Sitzungsvorlage

Gremium:	Gemeinderat
Sitzungscharakter:	öffentlich
Sitzungsdatum:	28.03.2019
Amt/ Sachbearbeiter(in):	Bauamt
Vorlage- Nr.	17/2019
Tagesordnungspunkt:	8
Bezeichnung:	Bebauungsplan „Riebel“, Mühlhausen, 1. Änderung

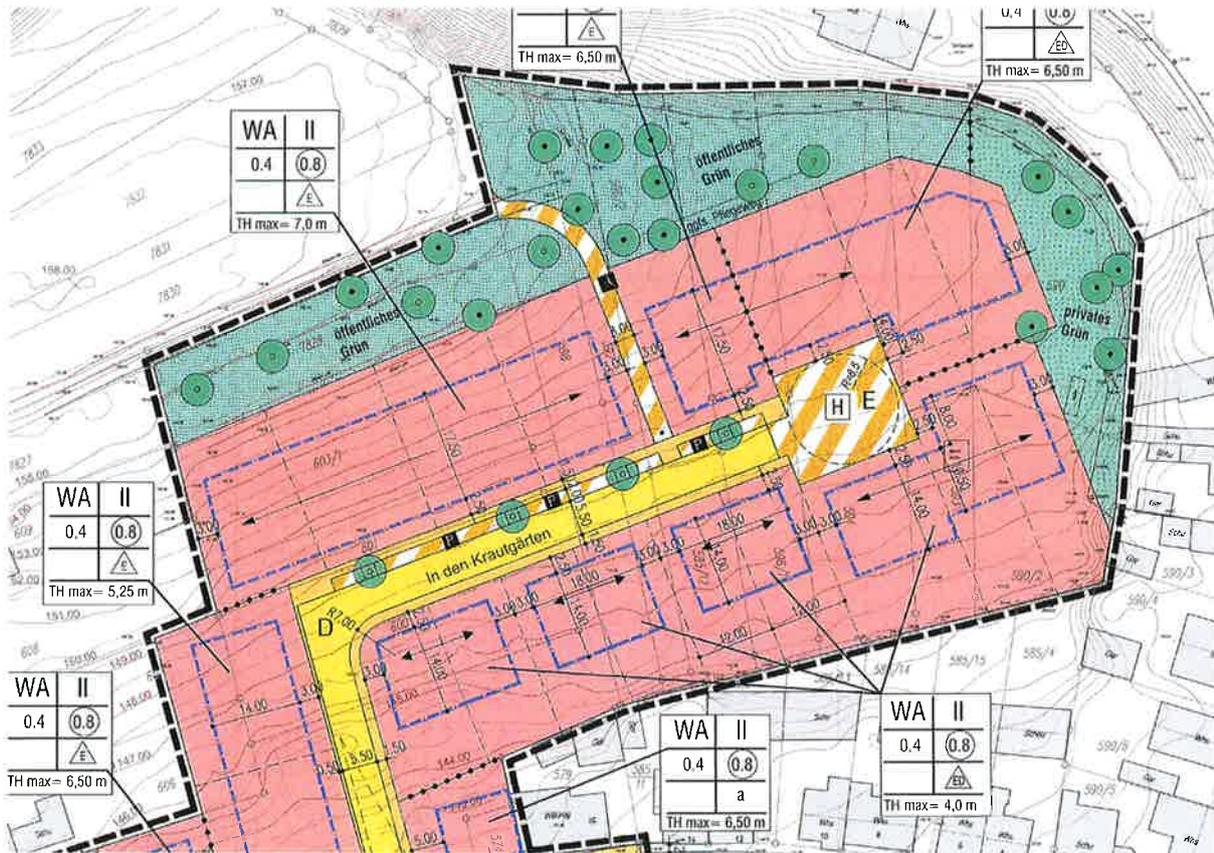
Nachdem nun die ersten Grundstückseigentümer mit der Planung ihres zukünftigen Gebäudes begonnen haben, wurde der Wunsch an die Verwaltung herangetragen von der maximal zulässigen Firsthöhe abweichen zu wollen. Diese schränke das Bauvorhaben zu sehr ein, so dass benötigte Raumprogramm nicht verwirklicht werden kann.

Eine vom Ausschuss für Technik und Umwelt genehmigte Abweichung von der Firsthöhe kann den Bauherren nicht in Aussicht gestellt werden. Sollte diese Abweichung gewünscht sein, müsste diese für alle Grundstückseigentümer gleichermaßen gelten. Hierfür wäre dann eine Änderung des Bebauungsplans erforderlich.

Um das Baufenster nahezu komplett ausfüllen zu können müsste die zulässige Firsthöhe unter Ziffer 2.3 der schriftlichen Festsetzungen auf 4,75 m geändert werden.

Der Bebauungsplan „Riebel“, Mühlhausen wird nach § 2 Abs. 1 BauGB i.V. mit § 1 Abs. 8 BauGB geändert. Inhalt der Änderung ist Ziffer 2.3 der schriftlichen Festsetzungen. Die Firsthöhe darf die zulässige Traufhöhe um maximal 4,75 m überschreiten.
